Réponses aux questions du
MELCC — Lieu d'enfouissement
technique de Bury

Demande de soustraction en vertu de
l'article 31.7.2 de la LOI sur la qualité de
l'environnement

RÉGIE INTERMUNICIPALE DU CENTRE DE VALORISATION DES
MATIÈRES RÉSIDUELLES DU HAUT-SAINT-FRANCOIS ET DE
SHERBROOKE

SURELEVATION PROJETEE

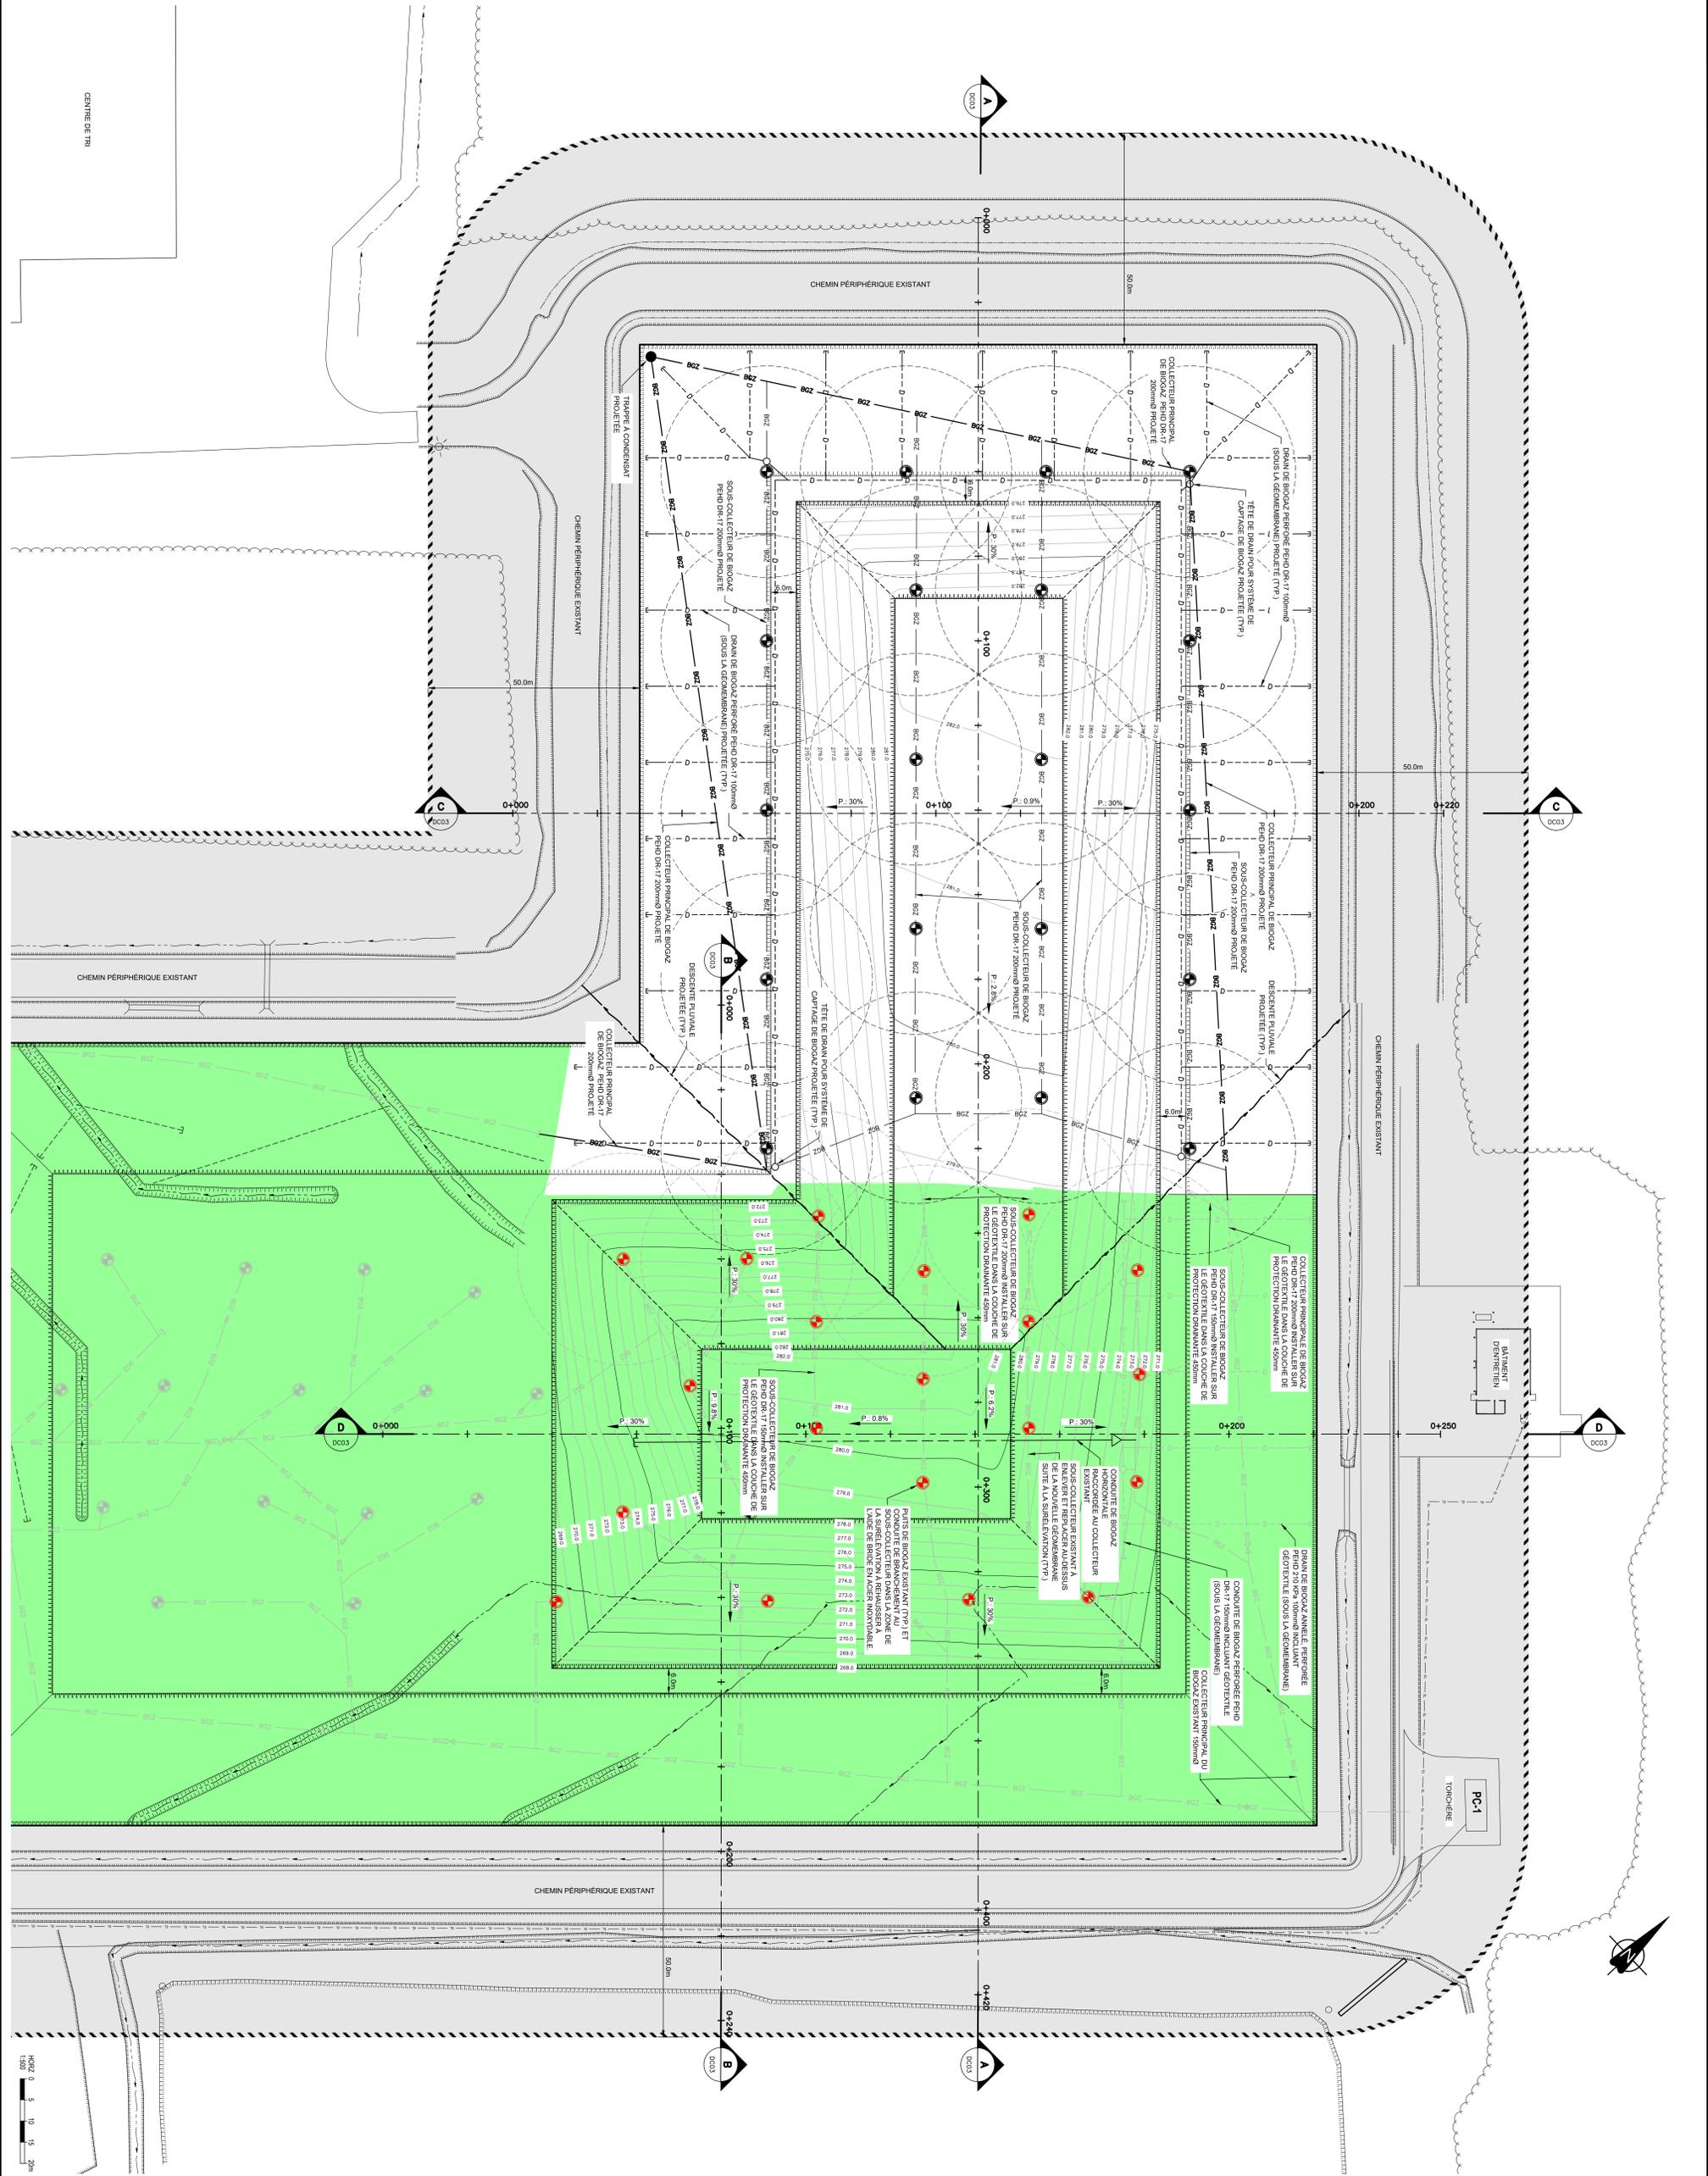
L'initiateur ne mentionne pas comment se déroulera l'interruption du captage des biogaz dans les puits existants. Il est mentionné que les puits existants seront protégés et prolongés à la verticale à l'aide de manchons en acier. Les odeurs émanant du lieu sont susceptibles d'être exacerbées lors de ces interventions. L'initiateur n'en fait pas non plus mention dans son étude. Par conséquent, l'initiateur doit préciser :

QC-8 L'initiateur doit préciser l'aménagement prévu des puits verticaux de biogaz pour la réalisation du projet sur une seule année, soit pour la phase 1, une portion de la phase 2 ainsi que la fermeture finale.

Tel que spécifié précédemment, une conduite de biogaz horizontale a été ajoutée afin de permettre le captage des biogaz dans la zone de la surélévation (portion nord-est), le temps que les puits verticaux soient connectés et fonctionnels à nouveau.

Les puits projetés dans la phase 1 seront tous aménagés (symbole de puits de couleur noire sur le plan 36594TT-C-DC-02, révision 1) alors que les puits à rehausser seront limités à 6 (symbole de puits de couleur rouge sur le même plan), dans le cas où les opérations d'enfouissement se limiteront à une seule année.
